**Nota van wijziging
inzake partiële
wijziging van de
Legger Delfland met
kenmerk
LEgger2022-D-22**

LEgger2022-D-22
DMS#2161520
20 maart 2023

Hoogheemraadschap van
Delfland

2.1. Definitief besluit Berkelseweg 26 gemeente Pijnacker-Nootdorp (Pijnacker) (2015-009676)

Figuur 1: Uitsnede tekening "Nieuwe Situatie", d.d. 3 februari 2016

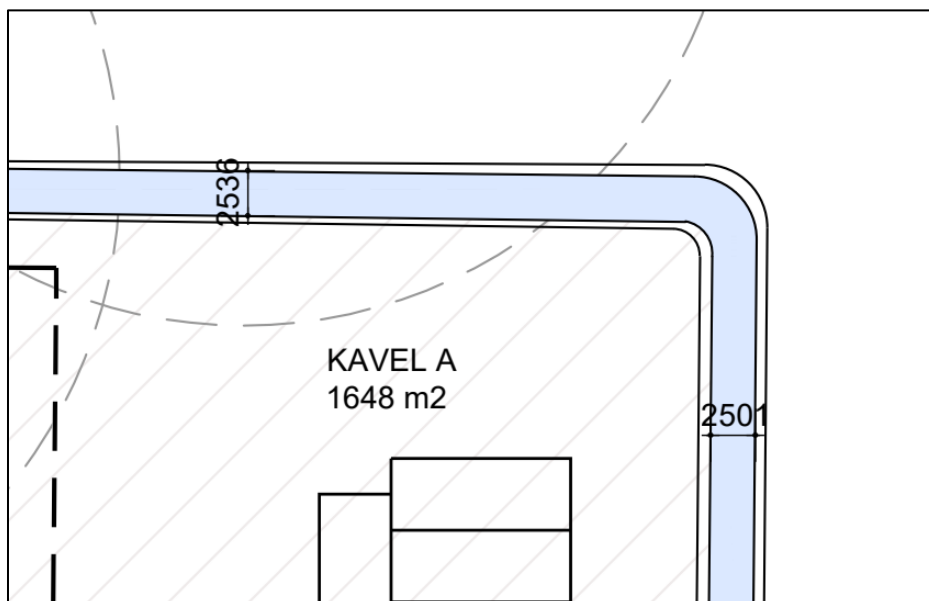
Onderdeel van deze watervergunning is bijlage tekening "Nieuwe Situatie", d.d. 3 februari 2016. Op deze tekening zijn de breedtes van het water opgenomen (figuur 1 en 2).

Bij het verwerken van de gegevens conform de vergunning en de oplevering (figuur 3) bleek de meting uit het veld ruimer dan afmeting uit de vergunning. De werkelijkheid (luchtfoto) bleek smaller dan de afmeting uit de vergunning en de meting uit het veld. Hierna zijn opnieuw metingen uitgevoerd (figuur 4) en deze afmetingen zijn op de kaart behorende bij het ontwerpbesluit opgenomen.

Met deze leggerwijziging wordt de uitvoering van de maatregelen uit verleende vergunningen bewerkstelligd. Het is incorrect om de laatst gemeten afmetingen, kleinere afmeting van het water, op te nemen op de leggerkaart. Dit is niet conform vergunning 2015-009676.

De leggerkaart behorend tot het besluit is aangepast naar de afmetingen uit het gestelde in de vergunning.
